Kontroll av fagverksbruer i tre

Diskusjoner, funn og anbefalinger fra arbeidet

Sammendrag

Figur 2 Innkutt innenfor rektangelen a_3 - a_4

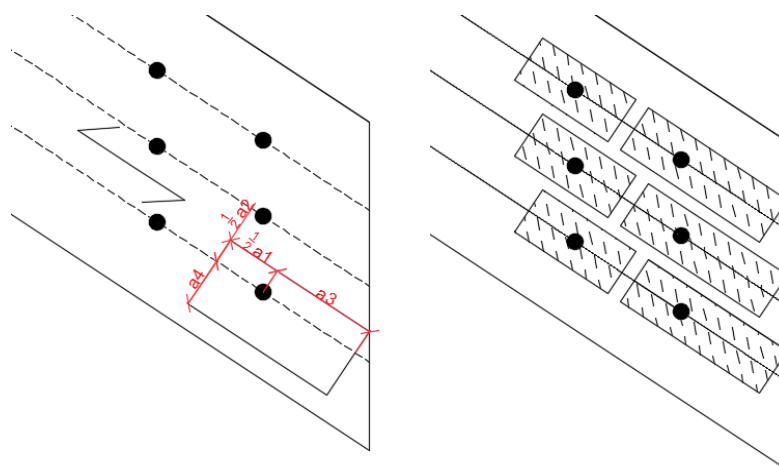
Ek5 angir minste kantavstand og innbyrdes avstand for dybler. Det er funnet enkelte avvik der disse ikke er blitt overholdt, men i større grad er det funnet en noe uforsiktig tolkning av regelverket ved at kantavstandene har blitt målt direkte fra dybelen ved skrå avslutning av staven, se Figur 2.

Innkuttet i enden som her vist er ikke omtalt i prosjekteringsstandarden. Simuleringer utført av NTNU antyder at slike innkutt ikke har betydning for spenningsbildet. Hvorvidt dette påvirker eventuelle sprekkpropageringer er per rapportdato ikke undersøkt. Det kan være hensiktsmessig å utføre forsøk for å avklare dette.

Figur 3 Anbefalt tolkning av kantavstander der hver dybel får en reservert sone

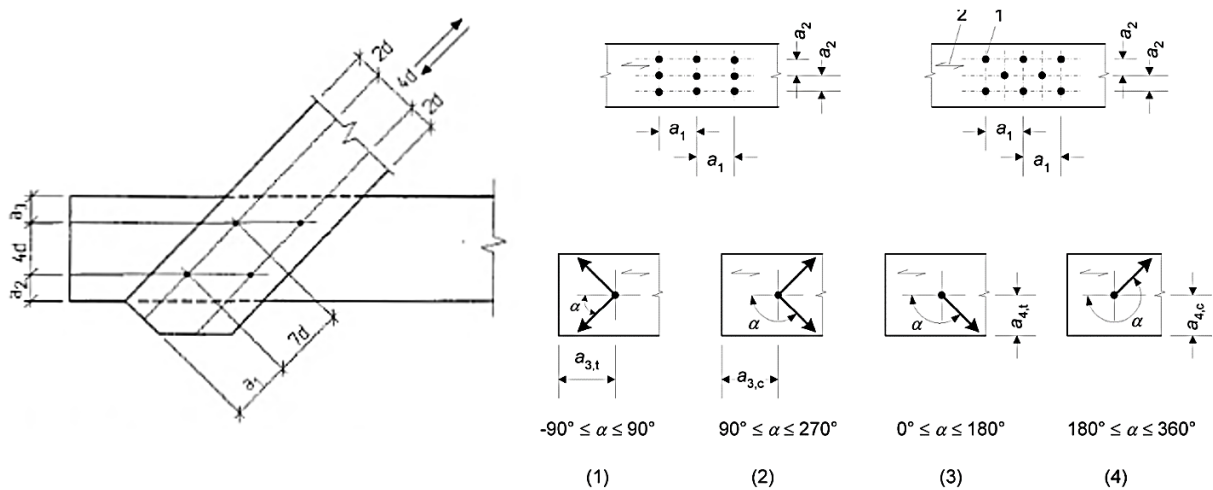
Gruppens anbefaling er å beholde et fiktivt rektangel med bredde tilsvarende målene $\frac{1}{2} a_2$ i henhold til Ek5-1 til hver side av dybelen som vist i Figur 3. Begrunnelsen for denne anbefalingen er at det er bøyestivheten av trevirket på hver side av kraftlinjen som, i tillegg til strekkfastheten på tvers av fiberretningen, holder de to halvdelene sammen og hindrer sprekkutvikling. Det må altså reserveres en bredde på $\frac{1}{2} a_2$ på hver side av kraftlinjen over en lengde på a_3 .

- Gruppens anbefalte tolkning av krav til kantavstander av dybler er å beholde et fiktivt rektangel rundt hver dybel. Denne tolkningen bør undersøkes og sammenlignes med bakgrunnen for reglene.

Figur 7 Arealene som fastsettes for kontroll av blokkutrivning er bestemt av lengden mellom dyblene på tvers (strekkbrudd, $l_{t,i}$) eller langsmed dybelgruppen (skjærbrudd, $l_{v,i}$) / 2/

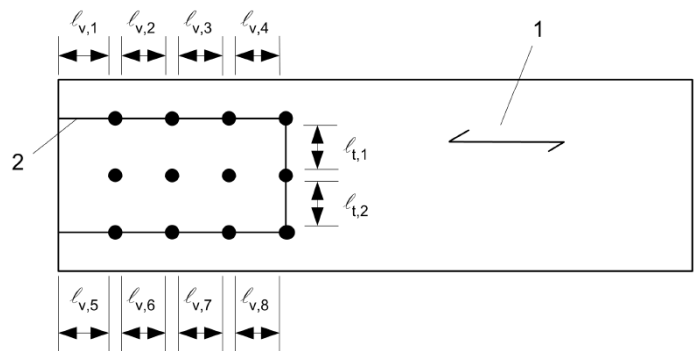
Blokkutringens kapasitet bestemmes av tykkelsen t_{ef} og t_1 vist i Figur 6. Vanligvis er det strekkkapasiteten for treet i arealet $A_{net,t}$ vist i Figur 6 og i Figur 7 som gir størst kapasitet. Bredden som skal benyttes er den totale bredden til tverrsnittet med fratrekk av slissen til slisseplaten. Enkelte beregninger er gjort uten dette fratrekke og figuren i

prosjekteringsstandarden viser kun forenklet situasjon for ensnittede forbindelser og ikke flersnittede forbindelser.

Figur 11: Sammenheng mellom Eurokodens flytemoment og dybeldiameter ved forskjellige stålfastheter

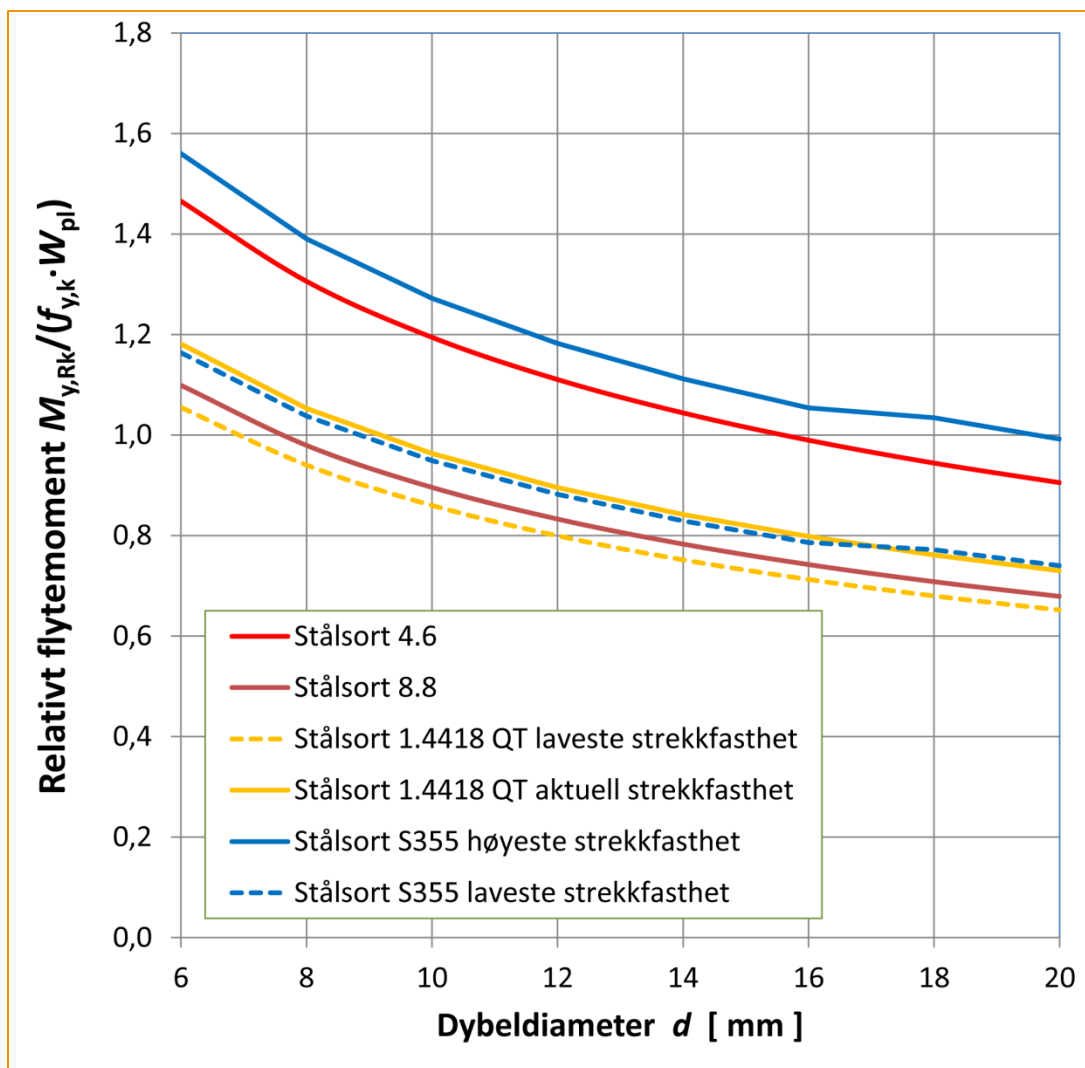
Vi ser av figuren at verdien av flytemomentet $M_{y,Rk}$ for høyere fastheter og dybeldiameterer større enn 8 mm er mindre enn et tilsvarende utregnet plastisk moment. For 4.6-stål og 16 mm dybel er forøvrig forholdet lik 1,0 – noe som kan tyde på at denne kombinasjonen var utgangspunktet.

Av Figur 11 fremgår det også at kombinasjonen 12 mm dybel og stålsort 1.4418 QT, som er det som ble brukt på Sundbyveien bru, gir et forhold på 0,8 og må kunne antas å være konservativt.
